Workshop 3 (Schärfen) vom 16. März 2017 Auswertung

Für den Workshop 3 hat das Fachteam aus den acht Modellen des Workshops 2 eine Synthese erstellt und die acht Entwicklungsbilder aus dem Planungsatelier zu vier prototypischen Entwicklungsbildern zusammengefasst. Die Teilnehmenden des Workshops 3 haben diese neuen Entwicklungsbilder in Gruppen diskutiert und festgehalten, wie diese noch klarer und aussagekräftiger werden. Zentrale Erkenntnisse für die weitere Bearbeitung wurden am Schluss am Modell präsentiert. Die Aussagen der Teilnehmenden sind im folgenden Bericht zusammengefasst.

2. Entwicklungsbild 1: grüner wilder Hof

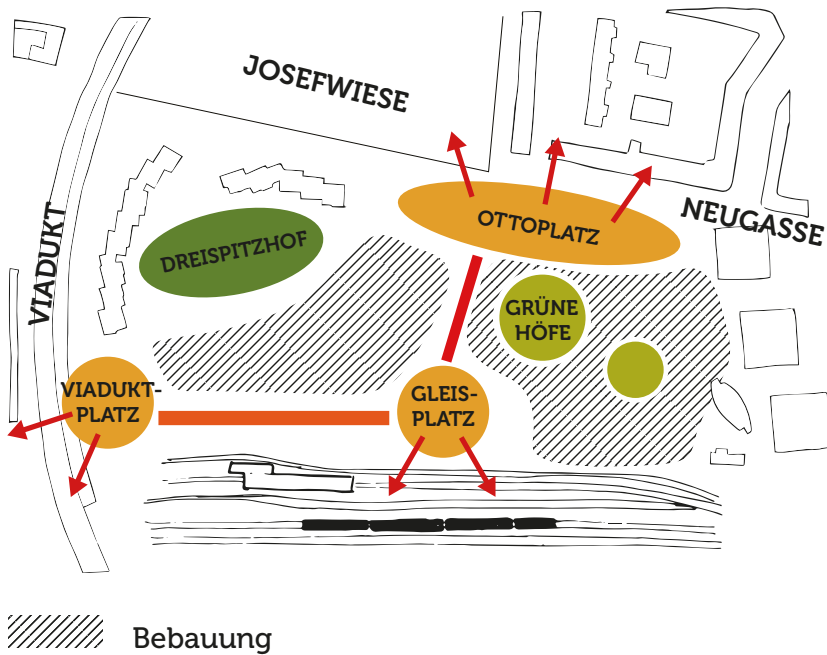
Die Tischgruppen sind sich einig, dass die Grösse des Innenhofs auf keine klare Nutzung schliessen lässt. Es ist zu schärfen, wo bei diesem Entwicklungsbild die Wohnzonen, Gewerbe- und Büro-zonen anzusiedeln sind und wo demnach öffentliche und private Nutzungen stattfinden sollen.

Die unterschiedlichen Nutzungen sollen sich nicht gleichmässig über das gesamte Areal verteilen, sondern sich durch einen «Wohnschungel» und «Gewerbewusel» auszeichnen. Ein klarerer Umgang mit Gewerbe-, Büro-, Kulturnutzungen wird von den Tischgruppen gefordert. Eine Tischgruppe ist der Meinung, dass Gewerbenutzungen entlang der Areal Aussenseite anzusiedeln sind und nur von aussen zu erschliessen sind. Gegen innen, auch im EG, wird hingegen gewohnt. Eine andere Gruppe ist der Meinung, dass leise Gewerbenutzungen ebenfalls gegen den Innenhof auszurichten sind.

Die Tischgruppen sind der Meinung, dass klare, von aussen zugängliche Wege durch den wilden Hof die Nutzungszuteilungen besser gliedern. Die grüne Grossestruktur wird mehrfach begrüsst, das Areal aber als zu stark abgeschlossen vom umliegenden Quartier empfunden. Es fehlt eine

Die Mehrheit der Tischgruppen ist der Meinung, dass der wilde Hof gleichförmig und monoton wirkt und deshalb in unterschiedliche Zonen zu differenzieren ist. Die ausgewiesenen Plätze im Innenhof sind zu klein.

Der Gleisweg ist so attraktiv wie der Viaduktweg zu gestalten und die Aufenthaltsqualität durch Begrünung und Beschattung zu verbessern. Die Trennung von schnellem und langsamen (Velo-) Verkehr ist zu deutlich zu formulieren. Die Zugänge zu den Gebäuden sind zu schärfen. Wichtig ist, dass keine unattraktive Rückseite (zu den Geleisen hin) produziert wird. Eine Tischgruppe ist der Meinung, dass dieser Entwicklungsrichtung eine Haltung zu den Geleisen fehlt.

Die Mehrheit der Tischgruppen ist der Meinung, dass die Hofzugänge zur Neugasse offen zu gestalten sind. Hingegen sind die Häuser evtl. schmaler oder höher zu konzipieren. Auch die Gebäudevolumen sind abwechslungsreicher zu gestalten. Gerade die Gebäudeansicht aus Geleisperspektive ist monoton. Es soll mit den Volumen variiert werden.

Umstritten und in der weiteren Bearbeitung zu beachten ist hingegen die Lage, Höhe und Nutzung des Hochhauses. So ist eine Tischgruppe der Meinung, dass dieses höher sein darf, sofern es kein Wohnhochhaus ist. Eine andere Tischgruppe ist der Meinung, dass durchaus ein Wohnhochhaus möglich wäre.

Umstritten ist der Umgang mit dem Backsteinhaus. Es wurde gesagt, dass dieses Gebäude zu erhalten ist, auch wenn dafür höher gebaut werden muss. Dabei soll der Hof aber nicht geschwächt werden.

3. Entwicklungsbild 2: Plätze und Höfe

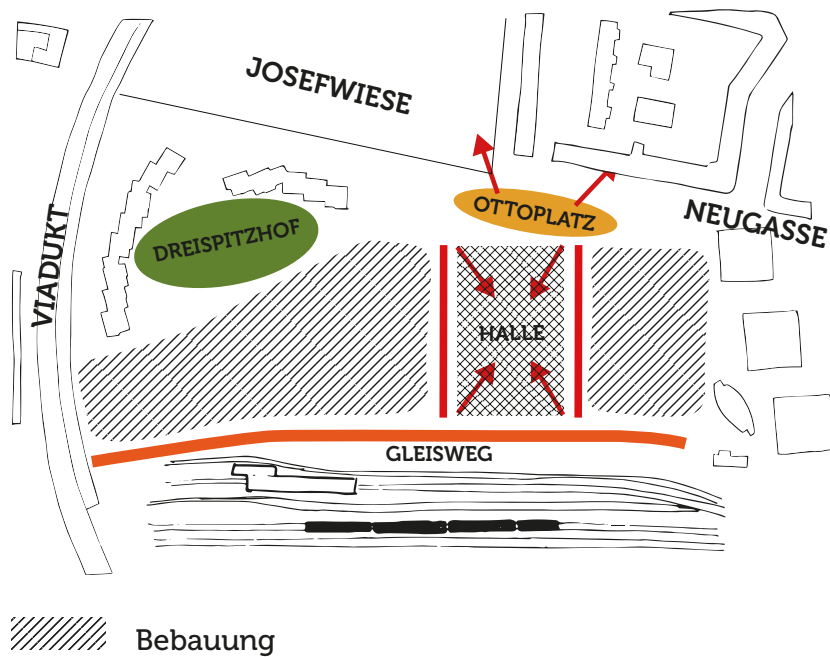
Eine Herausforderung ist der Standort der Schulnutzung (inkl. Aussenräume). Einig sind sich die Tischgruppen, dass dieser zu überprüfen ist. Die Standortvorschläge sind von Tischgruppe zu Tischgruppe unterschiedlich. Es wurde gesagt, dass der ideale Standort in Wohnnähe aber nicht mitten drin ist und dass eine Schulnutzung auch nicht an einem Platz anzusiedeln ist, da sonst der Platz- vom Schulbereich mit einem Zaun abgetrennt werden muss. Eine Gruppe macht den Vorschlag, die Schule im Dreispitzhof zu platzieren (vgl. Skizze). Eine weitere Gruppe empfiehlt das Backsteingebäude oder die Halle als zukünftiger Schulstandort zu prüfen.

Die Mehrheit ist der Meinung, dass die Nutzung der Dachflächen zu schärfen ist. Die Dachflächen sollen grüner sein und einzelne im westlichen Arealteil haben eine öffentliche Nutzung, z.B. als Café oder für Urban Gardening. Hauptsächlich sollen die Dachflächen aber einen gemeinschaftlichen Nutzen haben. Sie sind besser untereinander zu verbinden (z.B. mit Stegen).

Uneinig sind sich die Tischgruppen bei der Grösse und Funktion des Dreispitzhofes. So wurde gesagt, dass dieser Hof zu redimensionieren ist. Er ist zu wenig strukturiert, nicht lebendig und bildet eine Durchgangssachse. Eine andere Gruppe ist nicht dieser Meinung. Sie appelliert an eine klare Gestaltung, die auch eine öffentliche Nutzung ermöglicht, trotz der Tendenz zum Wohnhof. Es wurde darauf hingewiesen, dass der Dreispitzhof nicht in Konkurrenz zur Josefweise stehen soll und demnach ein anderes Nutzungsangebot haben soll.

Es wurde gesagt, dass die Höfe der Blockränder mehrheitlich privat zu nutzen sind. Wohnen ist dort bis ins EG möglich (funktioniert z.B. an der Neugasse/Ottostrasse) und die Gebäude sind mit gemeinschaftlichen Nutzungen zu versehen. Der Blockrand ist immer wieder mit offenen Ecken zu unterteilen und dient dort öffentlichen Nutzungen. Es wurde gesagt, dass funktionierende Innenhöfe nur mit einem Blockrand Richtung Sugushäuser gelingen.

Einig sind sich die Tischgruppen, dass die Höfe zu wenig speziell sind und es an Kleinteiligkeit fehlt. Die Höfe sind mehr nach Westen zu schieben und sollen sich zu grösseren Höfen öffnen. Eine andere Tischgruppe ergänzt, dass mehr Kontraste gewünscht werden: gross/klein, privat/öffentlich, hoch/tief.

Die Mehrheit ist der Meinung, dass die Gebäude im Westteil des Areals (am Gleispark und Viaduktplatz) zu einförmig und zu wenig kleinteilig sind. Auch wird eine städtebauliche Antwort auf die Siedlung Dreispitz gefordert. Ebenso wäre eine zweite Bebauungsreihe im Dreispitz besser.

Laut den Tischgruppen ist die Funktion des Backsteingebäudes zu schärfen. Dieses Gebäude wirkt als Riegel, ist zukünftig zu öffnen und braucht eine klare Funktion, um die zentrale Position zu rechtfertigen.

Die Position des Hochhauses am Viaduktplatz ist für die Gruppen denkbar. Das Zöelly Hochhaus wird als gutes Beispiel erwähnt (Balkone, schlanke Form). Es wurde aber auch gesagt, dass ein Hochhaus für den gemeinnützigen Wohnungsbau aus ökonomischen Gründen sehr schwierig umzusetzen ist (siehe Letzibach). Hierfür braucht es evtl. Unterstützung und Abgeltung. Wichtig ist, dass das Hochhaus über einen gemeinschaftlich genutztes Zwischengeschoss verfügt.

4. Entwicklungsbild 3: Halle und Hochhaus

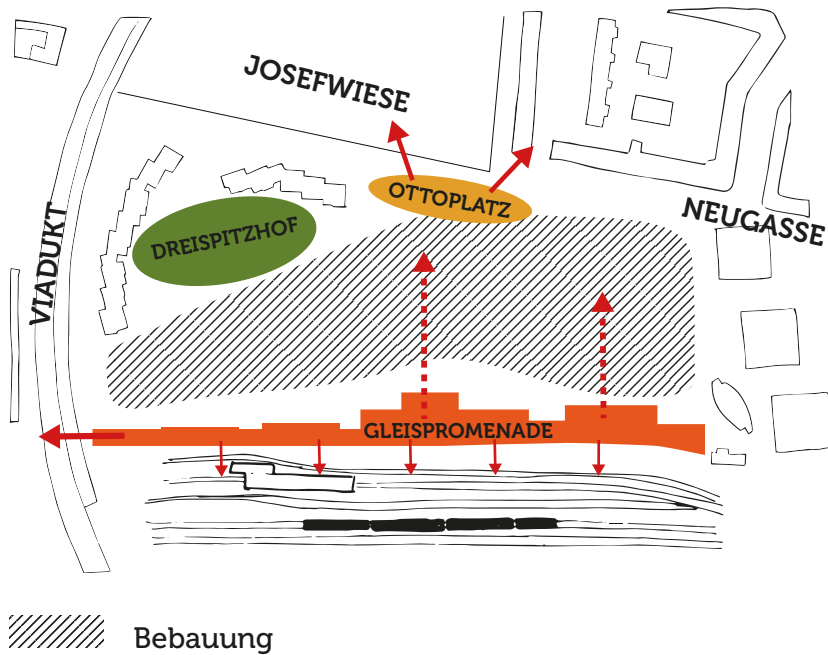
Die Tischgruppen sind sich einig, dass für die weitere Bearbeitung ein Gesamtnutzungskonzept notwendig ist. Dabei ist auf eine sinnvolle Aufteilung des Gewerbes zu achten. Eine Gruppe stellt die massive Gewerkekonzentration an den Geleisen in Frage und eine andere Tischgruppe begrüsst die Konzentration der publikumsorientierten Nutzung am Ottoplatz. Die Siedlungsinnenräume sind ruhig. Es wurde darauf hingewiesen, dass das Areal nicht als Quartier empfunden wird, sondern in drei verschiedene Bebauungen zerfällt.

Die Halle und der Platz stellen eine grosse zusammenhängende Fläche dar. Zu stärken ist die grosse offene Halle durch flexible Wände und Tore. Wichtig ist, dass hier kein nächstes Puls 5 entsteht.

Die Tischgruppen sind sich uneinig und in der weiteren Bearbeitung ist zu klären, ob die Gleispromenade zu erhöhen oder nicht zu erhöhen ist. Ebenfalls zu überprüfen ist die Weiterführung der Promenade und ob eine Pergola oder Begrünung Abhilfe gegen die Sommerhitze schaffen kann.

Die Gestaltung des Ottoplatzes ist zu klären. Es wurde gesagt, dass dieser enger zu fassen ist und dass die Aufenthaltsqualität des Platzes in Frage gestellt wird. Es wird vorgeschlagen, den Ottoplatz im Ostteil mit Bäumen zu begrünen.

Der Umgang mit dem Halle ist weiter zu schärfen. Die Tischgruppen haben gesagt, dass die Halle als Passage dienen soll und dadurch für Querungen offen steht. Die Halle und der Hof werden als gross empfunden.

Über die Diagonale als Verbindung durchs Areal sind sich die Tischgruppen uneinig. Von einer Tischgruppe wird sie begrüsst und die andere ist der Meinung, dass diese möglichen Lärm für die Anwohnerschaft verursacht.

Unterschiedlicher Meinungen sind die Tischgruppen über das Hochhaus am Viadukt. Eine Gruppe ist der Meinung, dass dieses eher an der Josefwiese stehen soll und eine andere Gruppe ist der Überzeugung, dass der Standort Viadukt passt und einen Beitrag als grosszügiger Empfang ins Areal leistet.

Die Struktur des Areals ist zu klären. Sie wird von den Tischgruppen nicht als Einheit, sondern als in drei Teile getrennt wahrgenommen. Eine Verzahnung dieser drei Teile soll klarer zum Ausdruck kommen.

Die Gebäudezeilen entlang der Geleise werden als falsche Typologie für die dortige Dichte bezeichnet. Bei diesem Entwicklungsbild sollen die Gebäudefassaden nicht lang sein, sondern eher zerklüftet und versetzt. Wichtig ist dabei, dass keine Nischen entstehen.
